改善箇所説明図

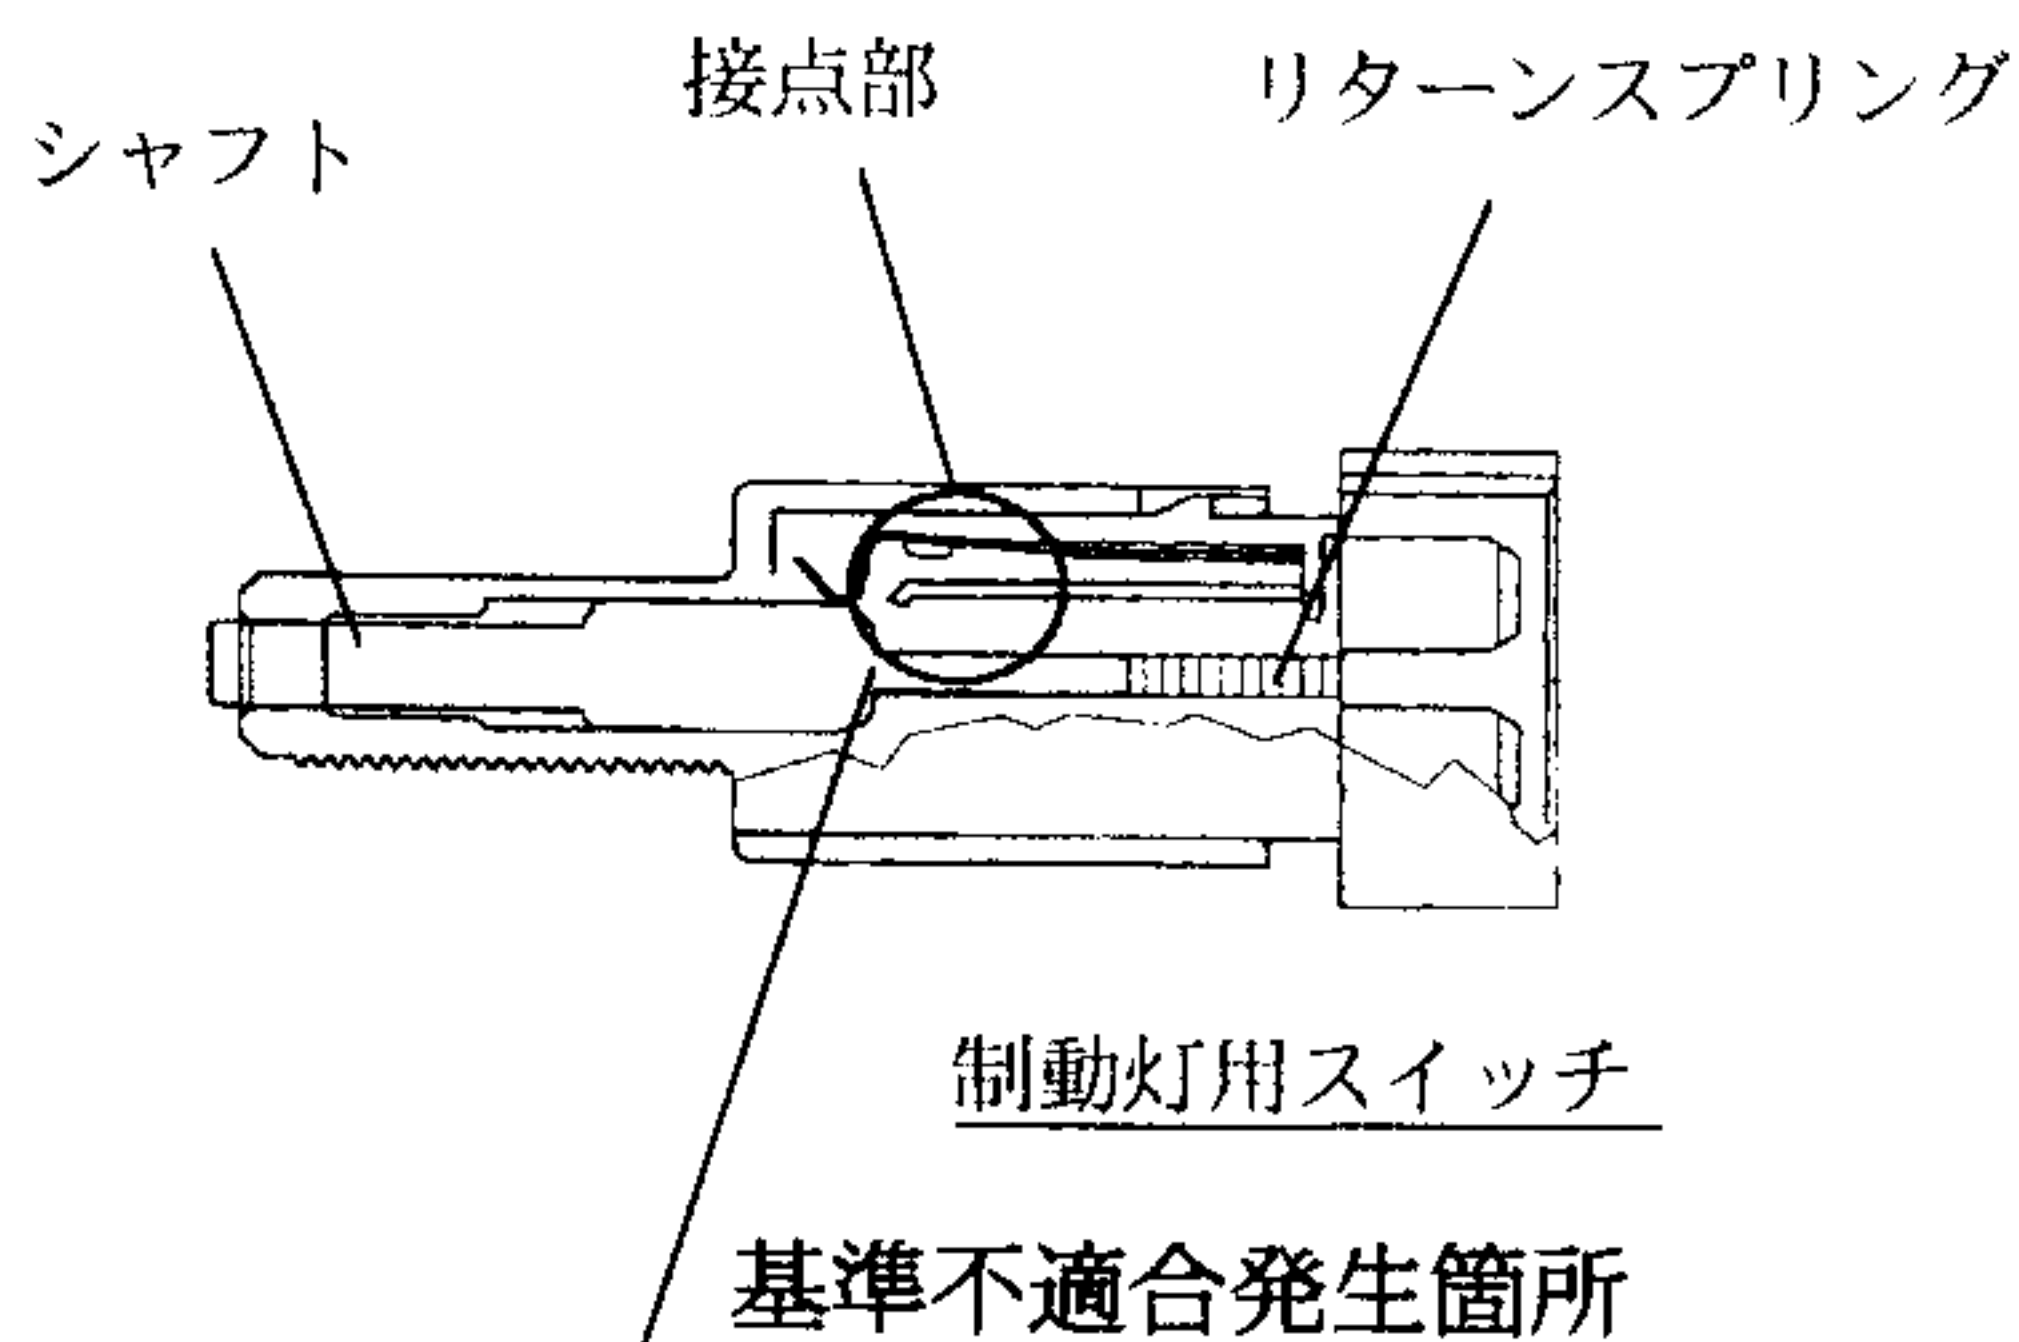
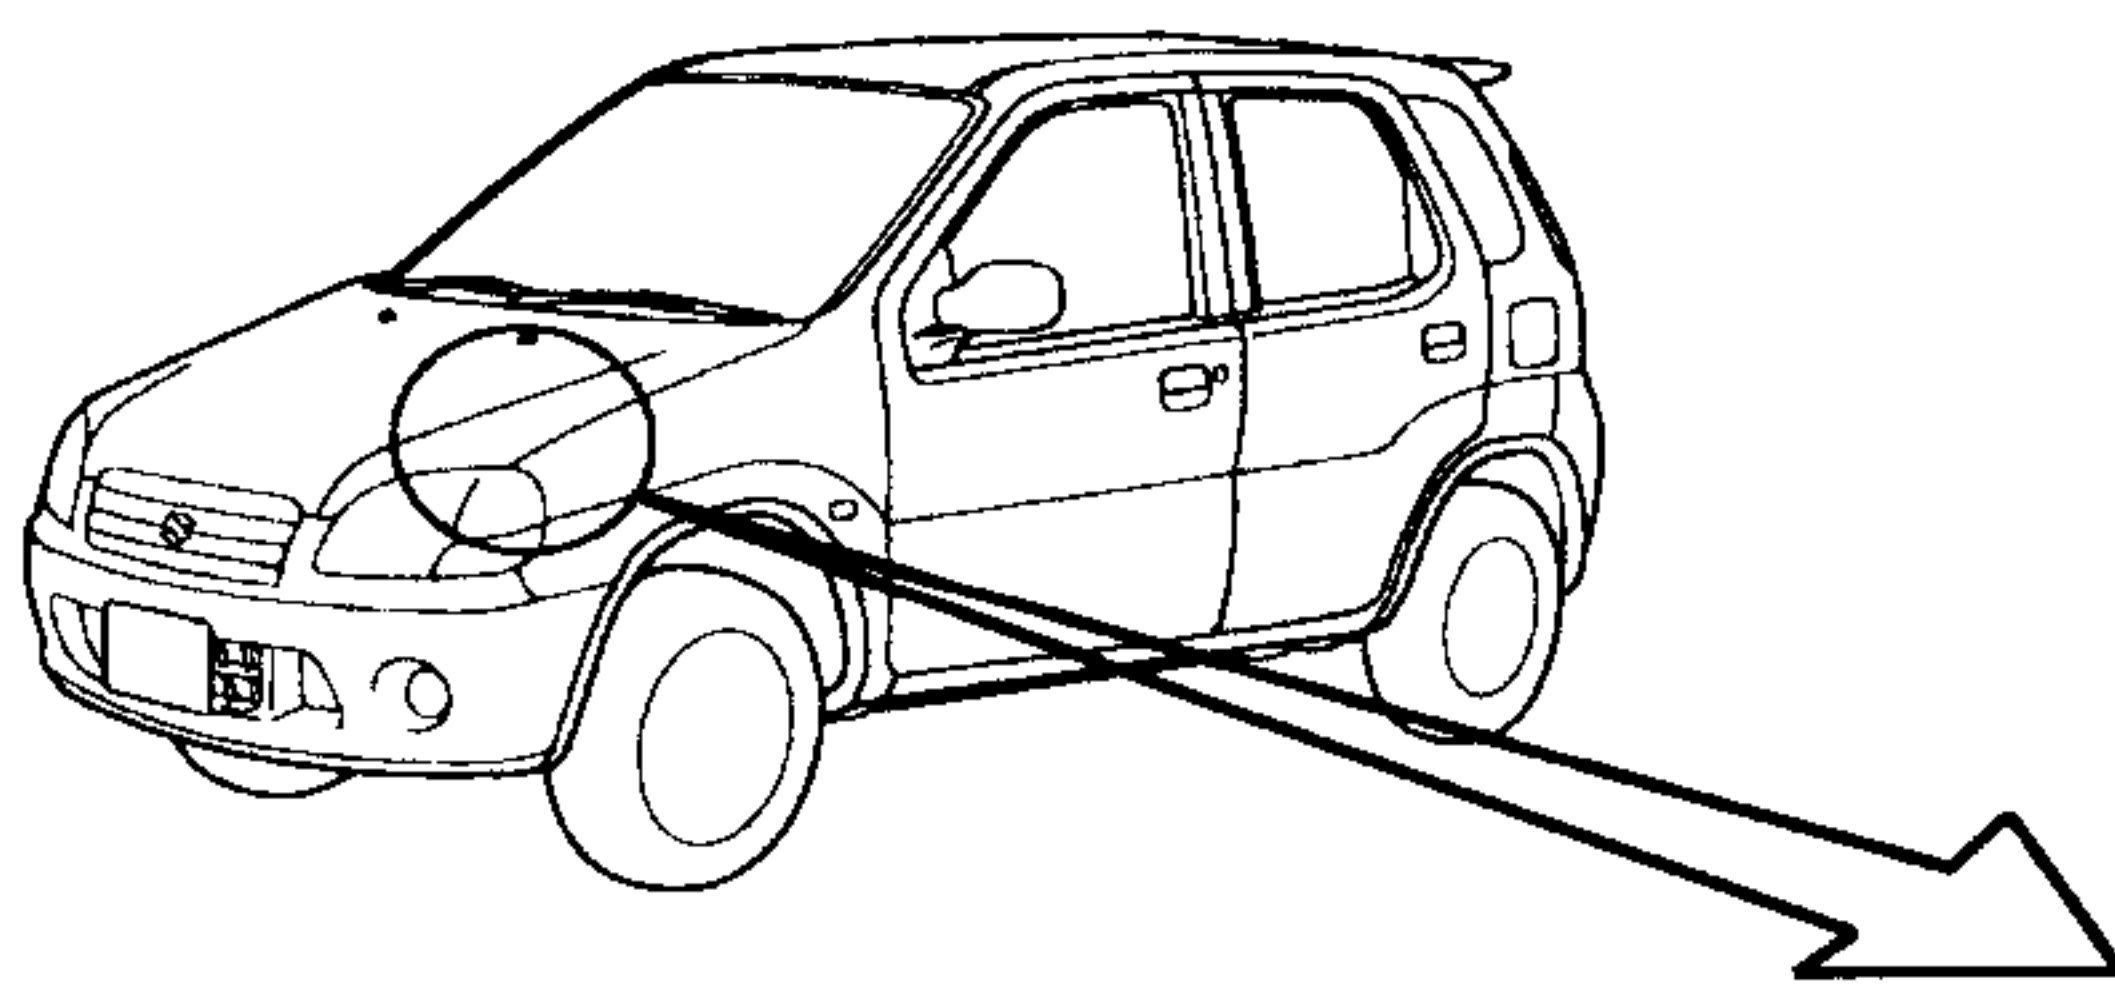
自動変速機付車の制動灯用スイッチにおいて、当該スイッチの接点材質が不適切なため、接点間の放電により発熱するものがあり、最悪の場合、シャフトが変形してスイッチが作動しなくなり、シフトロック機能が解除できなくなるとともに制動灯が点灯しなくなるか点灯したままになるおそれがある。

全車両、当該スイッチを対策品と交換する。

識別：制動灯用スイッチの外観形状にて識別可能である。
